PARECER DA COMISSÃO DE AVALIAÇÃO
“Abertura e Desassoreamento da Lagoa de Albufeira”
em fase de estudo prévio

COMISSÃO DE AVALIAÇÃO

Figura 1 – imagem Google earth de 03/2021

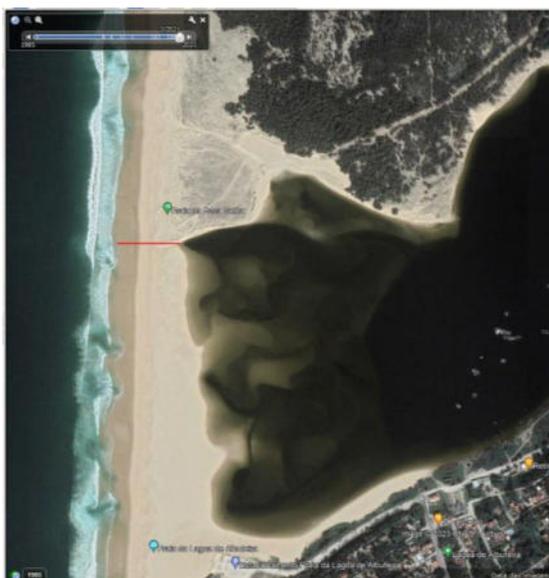
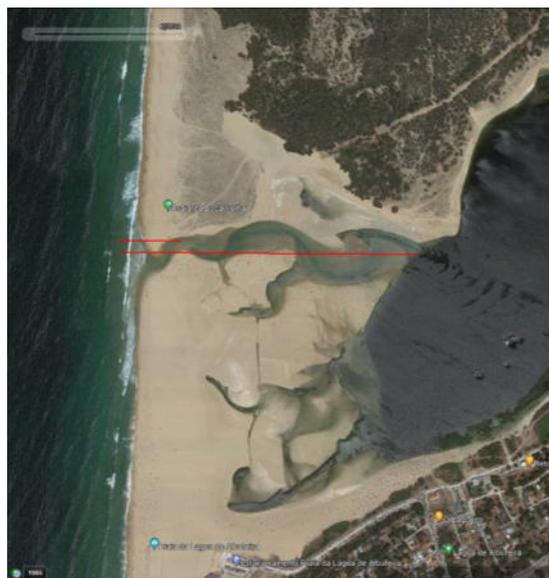
4. Nos **antecedentes do projeto** são descritas as intervenções de abertura da barra nos últimos 5 anos antecedentes ao projeto. É apresentado um resumo de equipamentos utilizados, tempos médios de duração dos trabalhos e extrapolação do volume de sedimentos a transportar (dados fornecidos pela CMS em 2018), com base nos trabalhos regulares de abertura da barra para ligação ao oceano.

- A abertura da Lagoa ao mar é feita entre o plano de água (à data) e o mar (extensão que atinge cerca de 100 m - 130 m) e não entre as cotas mais profunda da lagoa e o mar (extensão de cerca de 550 m), como se pode compreender nas figuras 1 a 3. Assim, os dados apresentados pela CMS em 2018 correspondem apenas à abertura da barra de ligação ao mar e transporte dos sedimentos para depósito em local próximo, a norte.
